ПАНЕЛИ АСБЕСТОЦЕМЕНТНЫЕ КАРКАСНЫЕ ДЛЯ СТЕН И ПОКРЫТИЙ ОТАПЛИВАЕМЫХ ПРОИЗВОДСТВЕННЫХ ЗДАНИЙ.

ТУ 102-58-75

Технические условия
ТУ 102-58-75
Изменение № 1
Срок введения

Изменение № 2

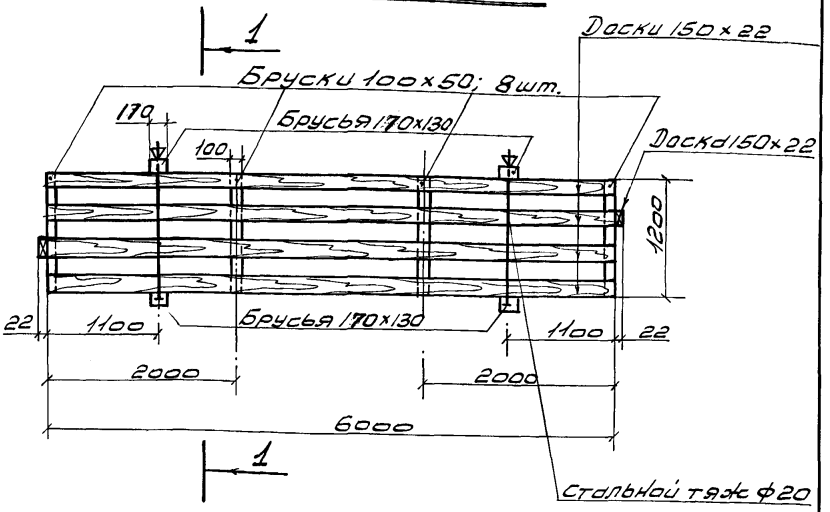
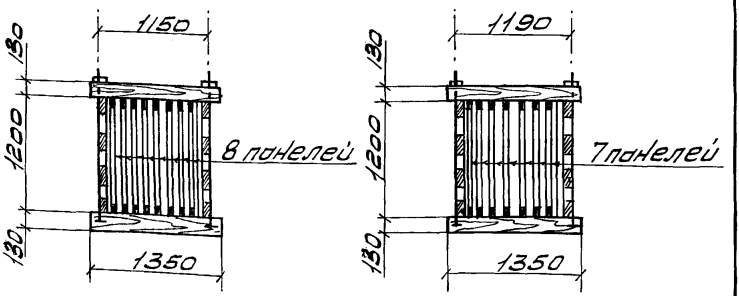
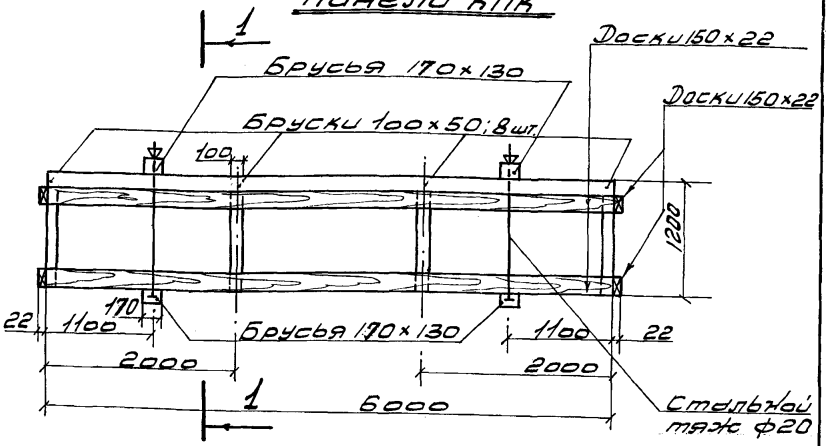
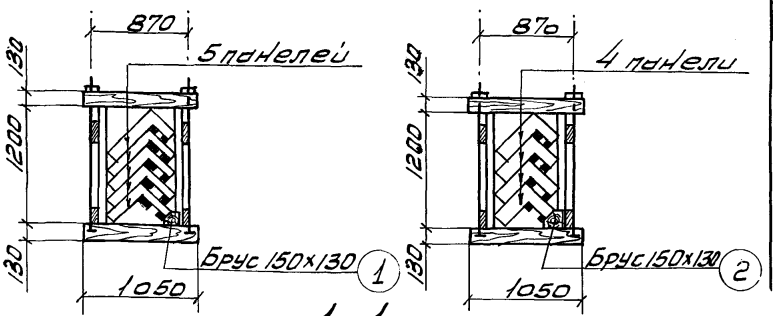
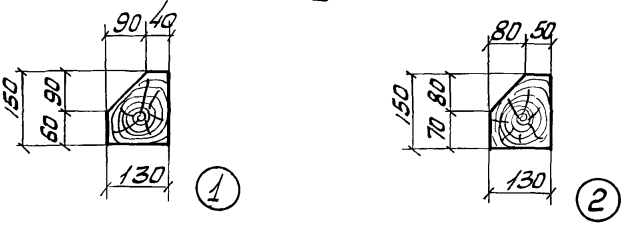
9. Пункт 3.4. дополнен словами:

"Допускается другое исполнение пакета по конструкторской документации, разработанной и утвержденной в установленном порядке".
